東海第二発電所

ブローアウトパネル及び関連設備の 工事計画認可申請に係る論点整理について (コメント回答)

平成30年6月22日

日本原子力発電株式会社

第1図 試験装置図

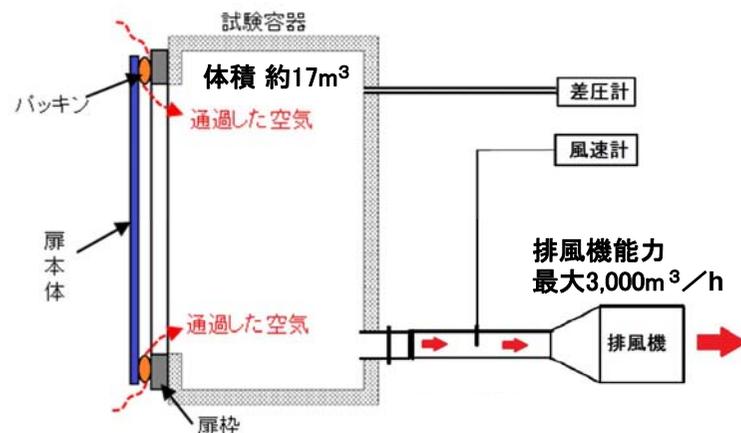
⑦ ブローアウトパネル閉止装置の気密性能試験における流量の算出方法について要領書に説明を追加すること。

・気密性能試験は、ASTM E283-4に準じた試験装置を用いる。排風機により試験容器内の空気を排出し、試験容器内外に圧力差を生じさせ、試験体のパッキンを通じた空気量を測定する。

$$q = Q' / A$$

$$Q' = Q \cdot \frac{P}{1,013} \cdot \frac{273 + 20}{273 + T}$$

・風速計により測定した風速V(m/s), 風量測定管の断面積S(m²)から、通過した空気量Q (m³/h)は、
Q=V×S×3,600(m³/h)。なお、風量測定管は、直径φ50mm(通過した空気量が多い場合はφ130mm)を使用する。

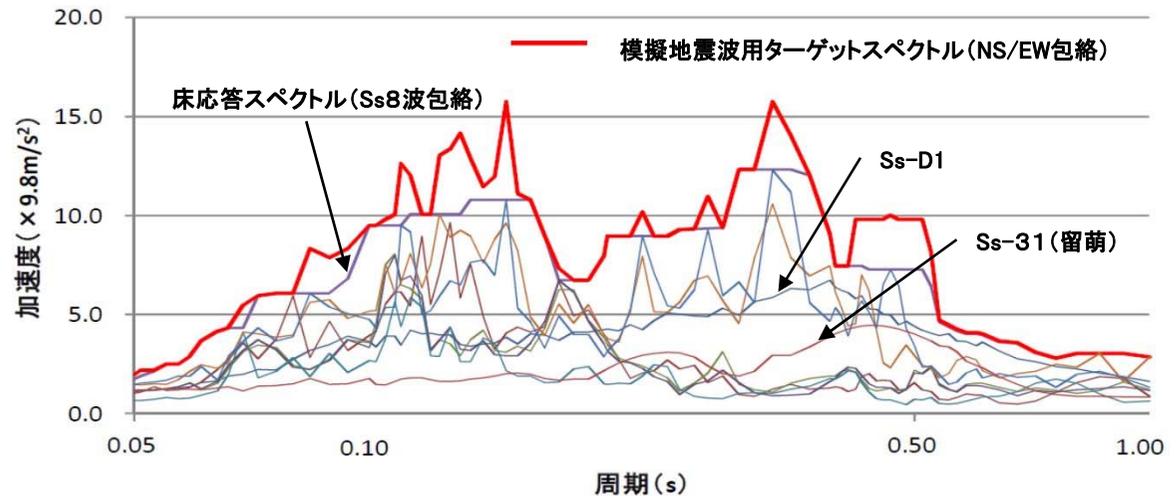
⑨模擬地震波の床応答スペクトルについて、方向に依存しない応答スペクトルのNS/EW方向への分け方を説明すること。

・東海第二発電所の基準地震動Ss波のうち、水平方向に依存しない地震動は①応答スペクトルに基づく地震動(Ss-D1)と、②2004年北海道留萌支庁南部地震を考慮した地震動(Ss-31)の2つであり、これらはNS, EWの両方向ともに開放基盤面では同じ応答スペクトルを入力としている。

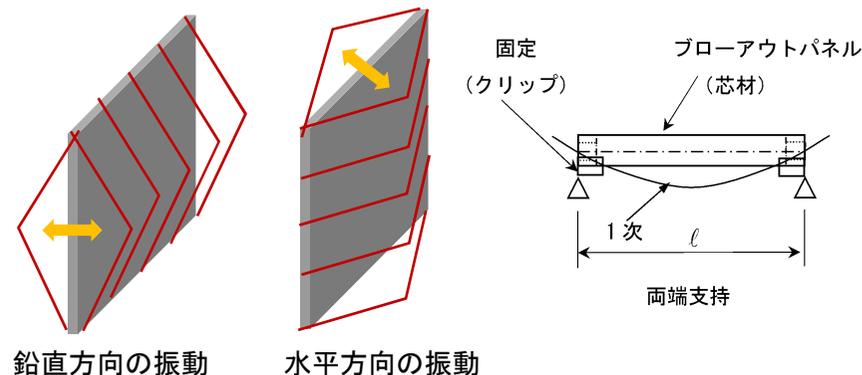
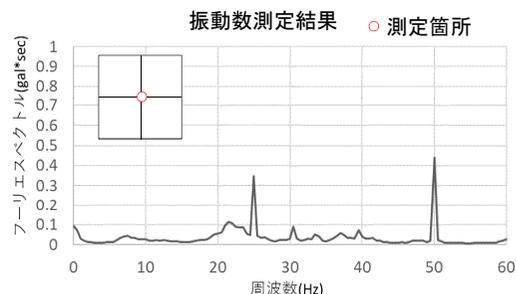
⑮ブローアウトパネルの耐震評価に当たって、ブローアウトパネルの設置・取付状況を踏まえた固有値の考え方を整理し提示すること。

- 実機大モデルの固有振動数をタッピングにて測定し固有振動数、減衰定数を確認した。

- 測定結果：1次固有振動数は約25Hz
2次固有振動数は約50Hz

落下防止チェーンの設置イメージ

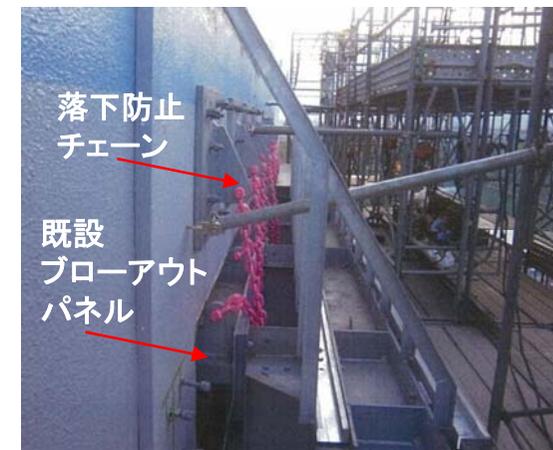
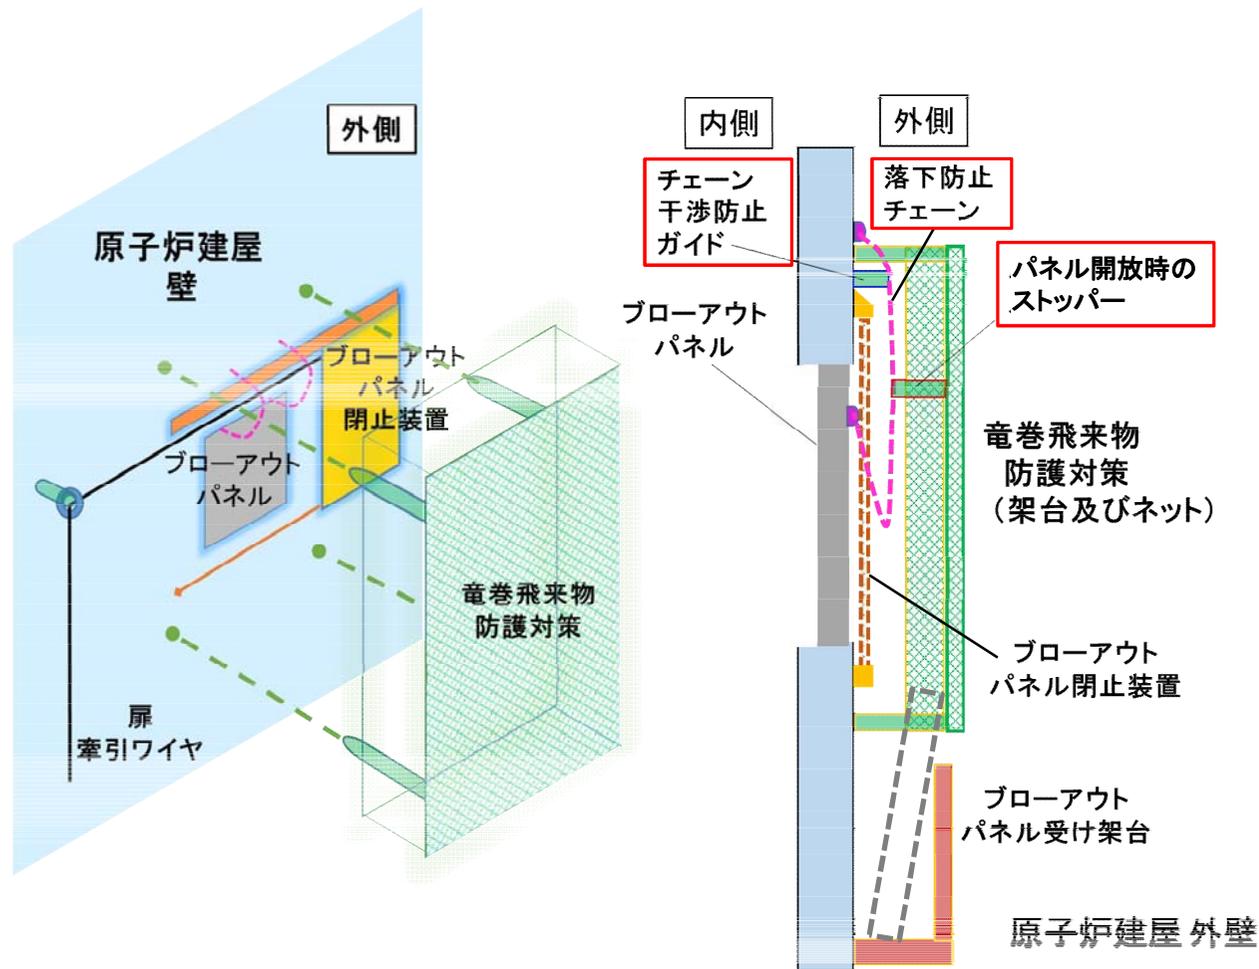
ブローアウトパネルの落下防止チェーンに対する、以下の対応について説明すること。

- 1) BOPのチェーンが、閉止装置に干渉しない設計であること。
パネル上部に設置する落下防止チェーンは、干渉防止ガイドを設置することで、閉止装置の上部レール及び下部レールに接触しない配置とする。
- 2) BOPのチェーンが落下の衝撃荷重に十分耐えること。
過去の強制開放装置設置において実績のある落下防止チェーン、シャックル及び吊ピースとアンカー等の評価により、1本のチェーンで約5.5tの重量物を高さ4.5mの落下を想定しても、衝撃荷重に耐えることを確認済み。
このチェーンを2本以上設置することで、開放時の衝撃に耐える設計とする。
- 3) BOP受け架台の目的を明確にすること。
BOPとR/B外壁は落下防止チェーンで接続されるが、受け架台は落下するパネルを受け止め、BOP開放時のチェーンの衝撃を緩和させる役割及び、建屋外壁や他関連設備への波及的影響を防止する機能を果たす。
- 4) パネル下部のチェーンを設置しないとした理由
(審査会合資料から変更した理由)
BOP下部へのチェーン設置は、待機中の閉止装置におけるシール部及びレールに接触する配置となることから、これらの部位を損傷させる恐れがあり、取付位置の見直しを行ったもの。

- ・落下防止チェーンは、建屋外壁に設置し、干渉防止用ガイドを設置することで、ブローアウトパネル落下時の閉止装置との干渉を防止する。(パネル上部にのみ設置)
- ・ブローアウトパネル開放時に、パネルの竜巻防護ネットとの干渉を防止する目的で、ストッパーを設置する。
- ・ブローアウトパネル受け架台を設置し、開放時に落下するパネルを受け止め、建屋外壁や竜巻防護ネットとの干渉を防止する。
